河川整備基本方針検討小委員会における
審議の概要
(多摩川水系、関川水系)

令和5年2月16日

多摩川水系・関川水系の河川整備基本方針の変更にかかる審議経緯

空間分布クラスター分析による主要洪水群に不足する地域分布の降雨パターンの確認

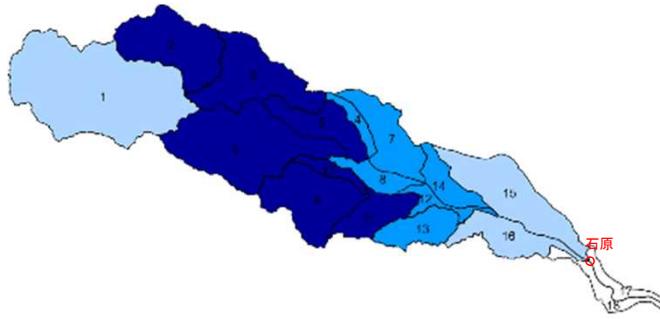
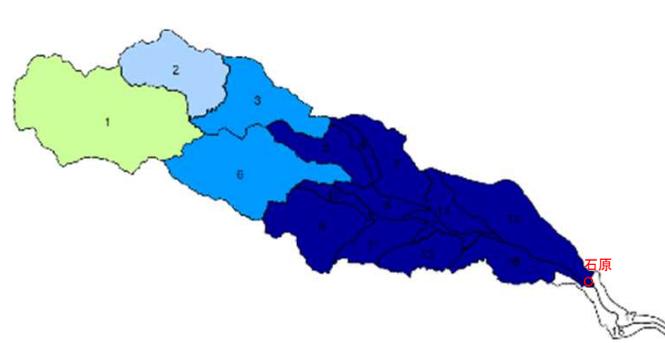
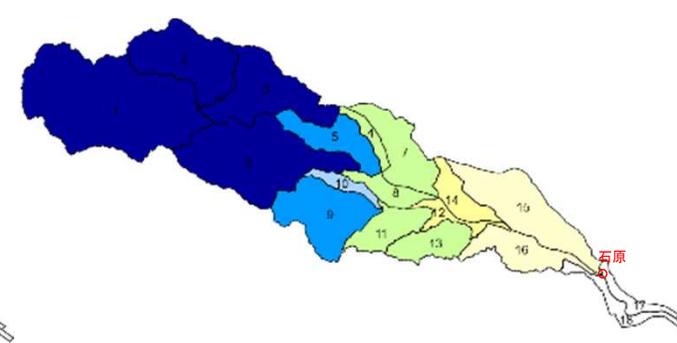
- 多摩川は、基本高水ピーク流量を総合確率法により設定してきたため、特定の波形を持っていなかったが、令和元年洪水で降雨分布・危険な降り方が分かっていたのではないか。また、基本高水ピーク流量として $10,100\text{m}^3/\text{s}$ を新たに設定するにあたり、抽出したアンサンブル予測の降雨パターンはどのようなものだったか、クラスター分析や降雨パターンなどで示してほしい。・第1回審議
- 指摘を踏まえた分析によって多摩川にとって危ない降り方が分かった。クラスター分析のパターン4と1が代表的であることを理解。さらに、台風やその位置との関係が明確に見えていると、普段のオペレーションにも活きるので、分析してはどうか。・第2回審議
- 台風か前線かを分析し、怖い降り方が見えたのは大事な情報。河川整備計画やリアルタイムのタイムラインの作成にも重要な情報であり、基礎資料として大事にしてほしい。・第3回審議

- 代表洪水及び計画対象降雨量付近から抽出したアンサンブル予測降雨波形の空間分布のクラスター分析の結果を確認した。
- 代表洪水引き伸ばし、アンサンブル予測降雨波形ともに石原地点のピーク流量が基本高水のピーク流量10,100m³/sを超える3洪水は全て上流域の降雨量が卓越するクラスター4に分類され、令和元年東日本台風(台風第19号・石原地点8,200m³/s)はクラスター1に分類された。

浅川における河道配分流量

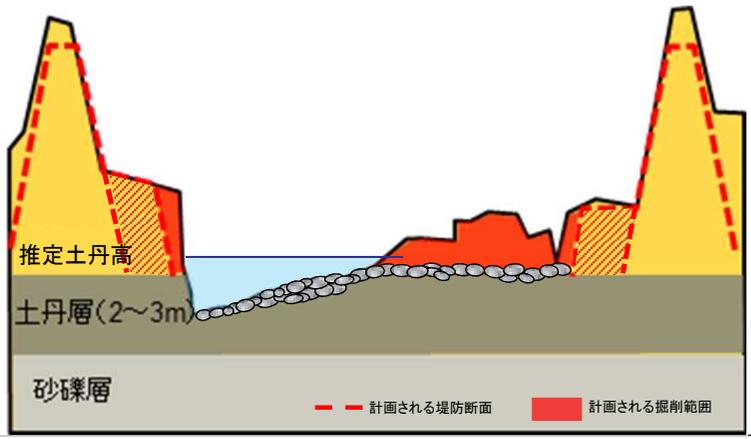
- 浅川の河道計画において難しい対策と示していることについて、具体的にどこが問題で、計画高水流量1,900m³/sを流すことがどれだけ大変か、土丹の対応や堤防強化はもっともだが、根拠となるものを示してほしい。 ・第1回審議

- 沿川には資産や人口が集中しており、堤防間の幅が狭く、流下能力の確保に困難を伴う区間において河道配分を検討した。
- 河床に露出している土丹は、乾湿の繰り返しにより劣化し、流水により洗掘が進行すると、護岸・橋梁等の維持管理への影響が懸念される。
- 薄い土丹層の下位に砂礫層が厚く分布するため、土丹が侵食されると、河床低下が一気に進む可能性がある。
- そのため、河道掘削による流下能力の確保が難しいことから、高水敷の造成を行わず低水路をできるだけ確保することにより、河道配分流量を流下可能な断面設定が可能である。
- これらの整備を行うためには堤防を強固に防護する必要があり、検討していく必要がある。
- なお、アブラハヤ等の魚類やセグロセキレイ等の鳥類が生息・繁殖環境としている礫河原の環境にも配慮する。

- 低水路幅を可能な限り広く確保し、堤防を強固に防護する対策を検討
- 土丹をできるだけ掘削しないよう整備を実施
- 多摩大橋の帯工の実例を踏まえて、土丹層が礫に覆われるような対策を検討
- 整備にあたっては、アブラハヤ等の生息・繁殖環境、河岸形状に配慮

河川整備と被害軽減対策による水害リスクの変化

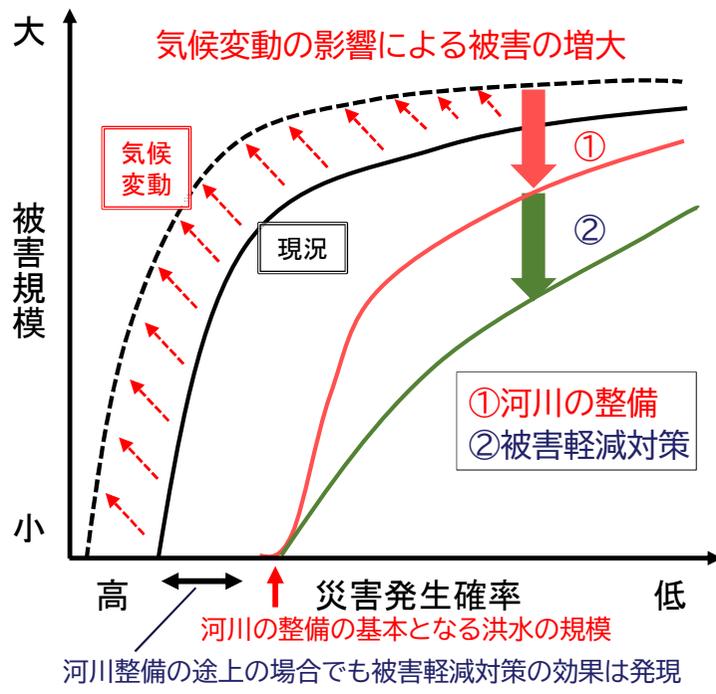
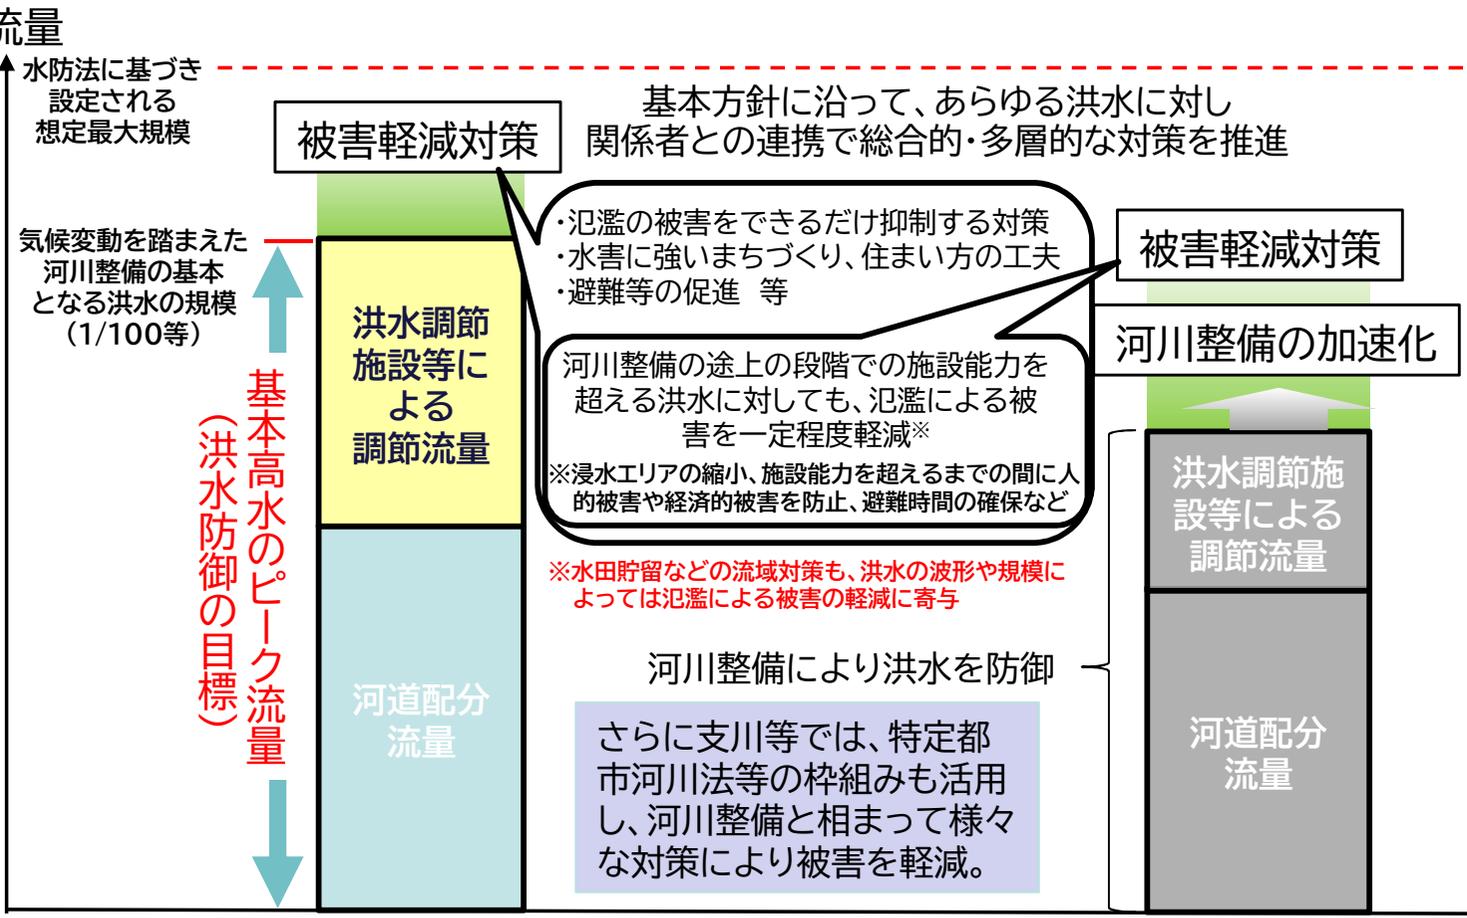
- 流域治水の取組と外力との関係を示した図について、水害に強いまちづくりや高台移転が進んだ場合に、高水は変わらないが、被害の軽減効果が高まることはあることを表現できるとよい。図は外力に対してどうカバーするかを示しており、被害の軽減については示していない。どう表現するか検討頂きたい。 ・第1回審議
- 多段階リスクつきハザード情報の発信が大事と土木学会でも議論しており、この情報は、段階的な河川整備の検討にあたっても必要なことで、こうした考え方は重要であり、より上位に記載すべき。 ・第2回審議
- 多段的ハザード情報を示しながら段階的な河川整備を検討することは河川の整備の基本。大きな流量だけの対応が基本と捉えられがちだったが、河川整備のあり方として、各整備段階で色んなレベルの洪水が起こることに対して、多段階のリスク情報を整備段階にあわせて示していくことが前提。 ・第3回審議

- 河川整備の基本となる洪水に対して、河川の整備により氾濫を防止することに加え、想定し得る最大規模までのあらゆる洪水に対して、被害の軽減を図る。
- このため、河川整備の加速化を図るとともに、氾濫を抑制する対策、背後地へのハザード情報の提供等を通じた水害に強いまちづくりの推進等の被害を軽減させるための対策について、関係者と連携して取り組む。
- これらの対策は、河川整備の途上の段階で、施設能力を超える洪水が発生した場合の被害の軽減に寄与するとともに、さらなる気候変動(4℃上昇など)や降雨パターンの不確実性に伴う洪水に対しても被害軽減の効果が発揮される。
- 河川管理者としては、流域治水を推進する立場として、河川整備に加え、流域のあらゆる関係者が協働して行う流域での被害を軽減するための様々な対策が推進されるよう、関係者の合意形成を促進する取組や、自治体等が実施する取組の支援を行っていく。
